高浜発電所 3 号機の使用前検査申請書の記載内容変更の概要

< 検査を受けようとする工事の工程（平成 2 7 年 1 0 月 1 4 日申請時） >

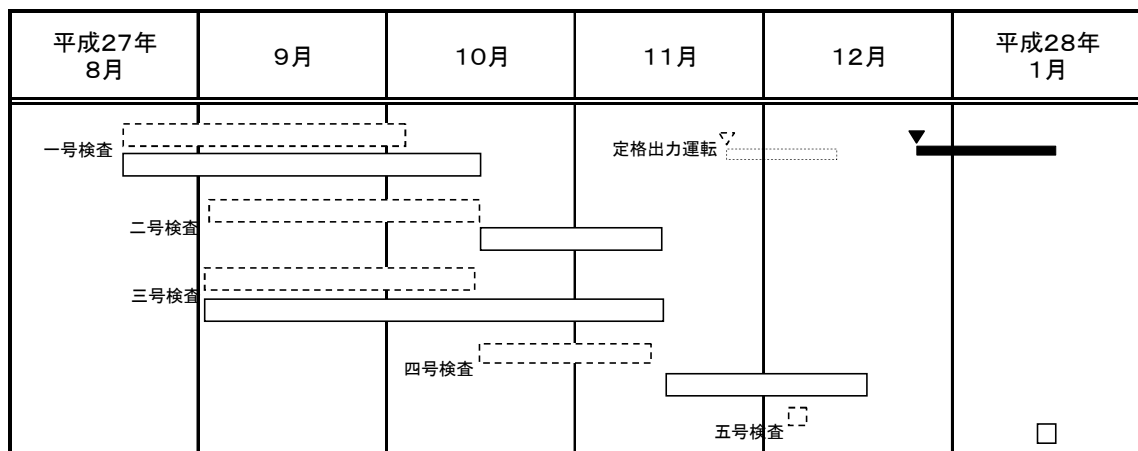
1. 申請に係る発電用原子炉施設の使用の開始の予定時期の変更
 発電用原子炉施設の使用の開始の予定時期を「平成 2 7 年 1 2 月」としていたものを「平成 2 8 年 1 月」に変更

※点線は 8 月 5 日申請時の工程
